Évaluation environnementale des projets

Nos réf : EE-840-13

**Avis de l'autorité environnementale sur le projet de création de la ZAC¹
de la Pologne, sur la commune de Villeneuve Saint Georges,
dans le département du Val de Marne**

Source : étude d'impact

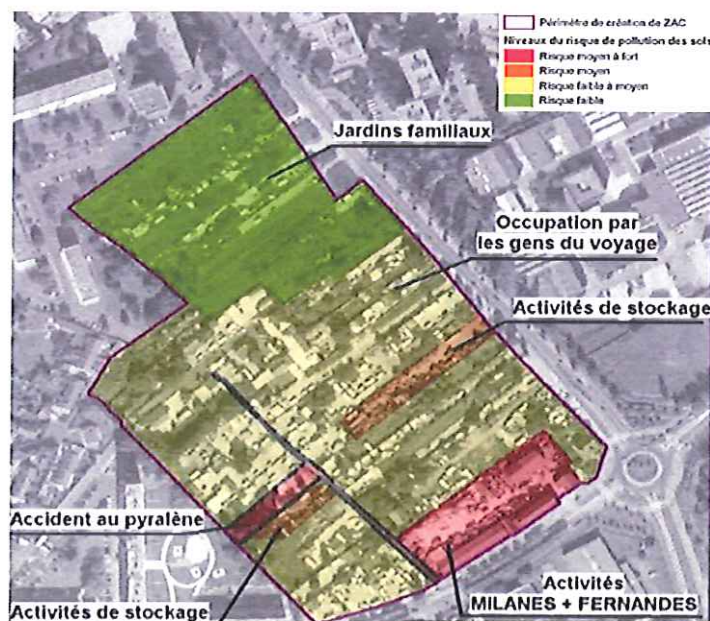
L'étude montre que les zones potentiellement polluées à la suite d'activités relevant ou non de la réglementation des installations classées pour la protection de l'environnement (ICPE) seraient plutôt localisées en moitié sud du site avec en complément deux secteurs au centre et à l'ouest du périmètre de la ZAC.

- d'un accident pour lequel le dossier note bien que sur les parcelles AL123, AL124 et AL132, il existe une possibilité d'une pollution résiduelle par les PCB⁶ (ancien établissement MILANES) à la suite d'un déversement accidentel dont la dépollution pourrait n'avoir été que partielle.

L'autorité environnementale note que l'étude invite le pétitionnaire :

- à effectuer une visite approfondie du site lorsque les terrains seront libérés, de manière à compléter les études historiques ;
- à réaliser des sondages et prélèvements de sols sur les terrains ayant été définis comme potentiellement pollués.

L'autorité environnementale souhaite que ces études complémentaires soient menées le plus rapidement possible, pour identifier les zones à dépolluer et définir les méthodes à utiliser pour les rendre compatibles aux usages futurs du site.
